Prot. N. 3266

Bussoleno, li 13 set. 17

**OGGETTO: Nuova linea ferroviaria Torino-Lione, Osservazioni.**

## **OSSERVAZIONI DELLA COMMISSIONE TECNICA DELL'UNIONE MONTANA VAL SUSA**

PRV C3B 0124 [dettaglio]

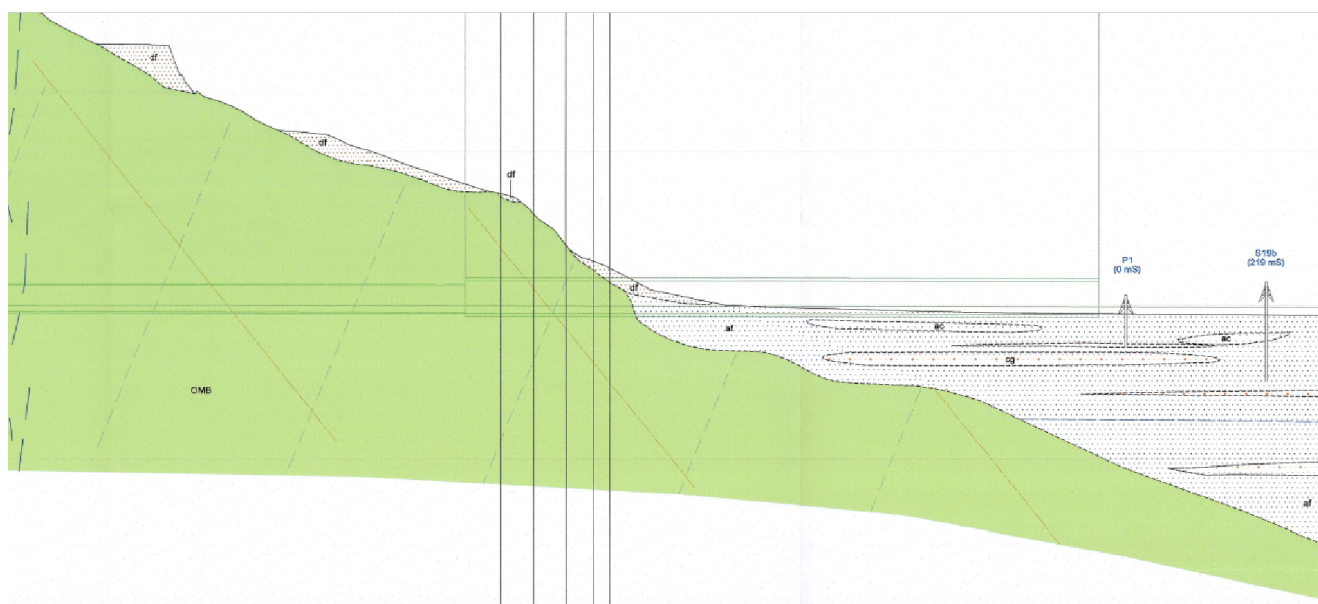
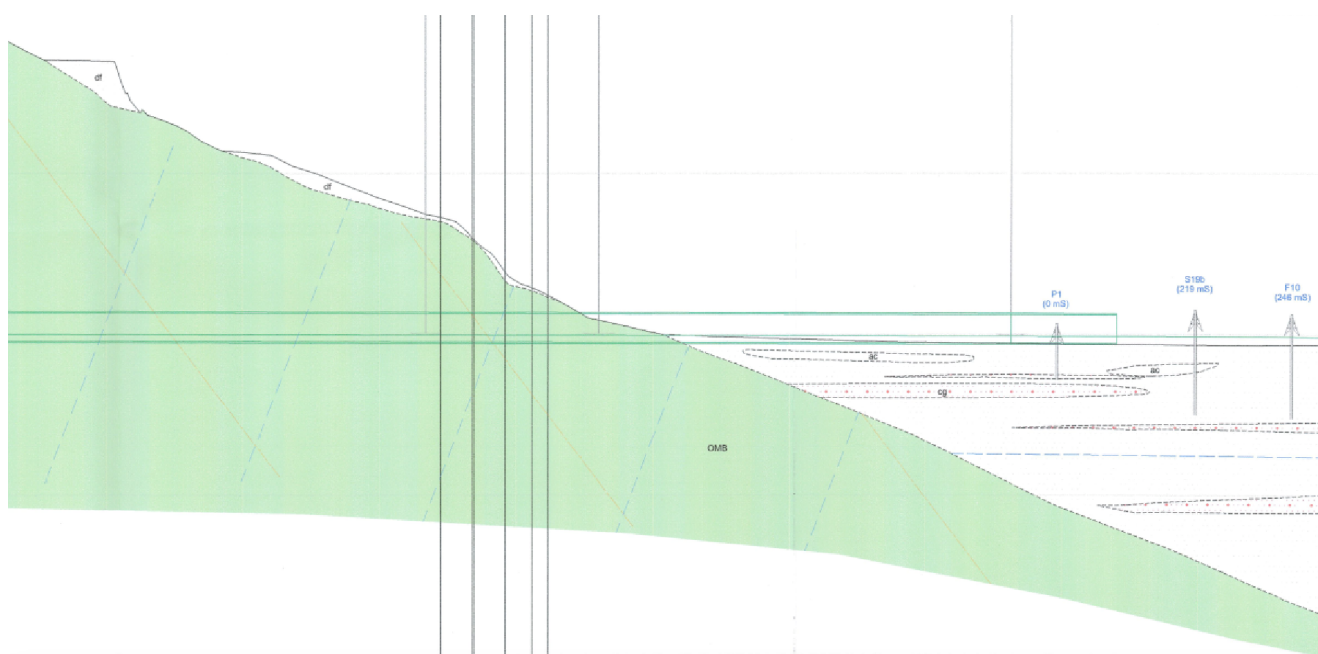
Il documento citato PRV C3B 0124 “Tunnel di base - Tratta Mompantero – Profilo geologico di dettaglio”, ha subito una modifica rispetto al corrispondente documento del Progetto Definitivo approvato con Delibera CIPE 19/2015:

Il profilo geologico risulta mutato proprio in corrispondenza dell'imbocco del tunnel di base, evidenziando, curiosamente, una pronunciata curva dell'unità composta da prasiniti e scisti prasinitici (in cui si prevedono presenze ubiquitarie di materiale amiantifero), proprio in corrispondenza dell'uscita del tunnel. Questo profilo geologico, diverso da quello previsto nel progetto definitivo, consente di scavare tutta la quota di materiale contenente amianto con la TBM, e non prevederne quota alcuna per lo scavo effettuato per la realizzazione delle opere d'imbocco. Non è riportato, nei documenti visionati, quali studi abbiano portato a modificare il profilo geologico anche alla luce della già citata affermazione per cui “non si è potuto eseguire sondaggi dalla superficie”.
